**Avis de la Mission Régionale d'Autorité environnementale
de Bourgogne-Franche-Comté
sur le projet de la société DUC d'augmentation de ses activités
d'abattage et découpe de volailles, de traitement de sous-
produits animaux et de fabrication d'aliments pour volailles
sur la commune de Chailley (89)**

N °BFC-2021-2905

Figure 1: futurs aménagements projetés sur le site DUC à Chailley (source : dossier)

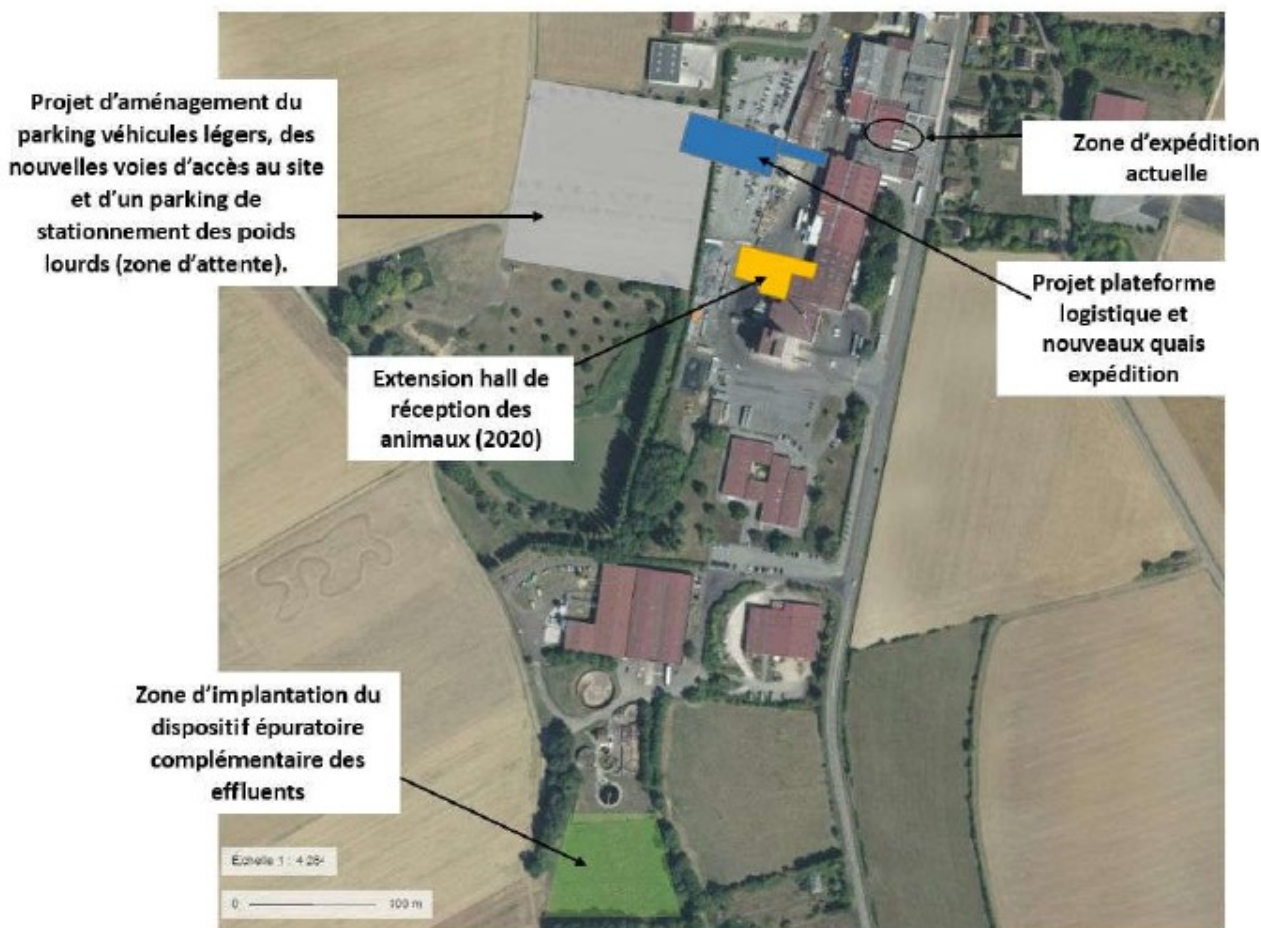
Le dossier ne comporte aucun plan masse des aménagements prévus ni de description du déroulé des travaux.

En l'absence de dossier de permis de construire, la description des aménagements projetés est insuffisante (aucun plan masse par exemple) et les dispositions prises en phase chantier du projet sont trop succinctement évoquées.
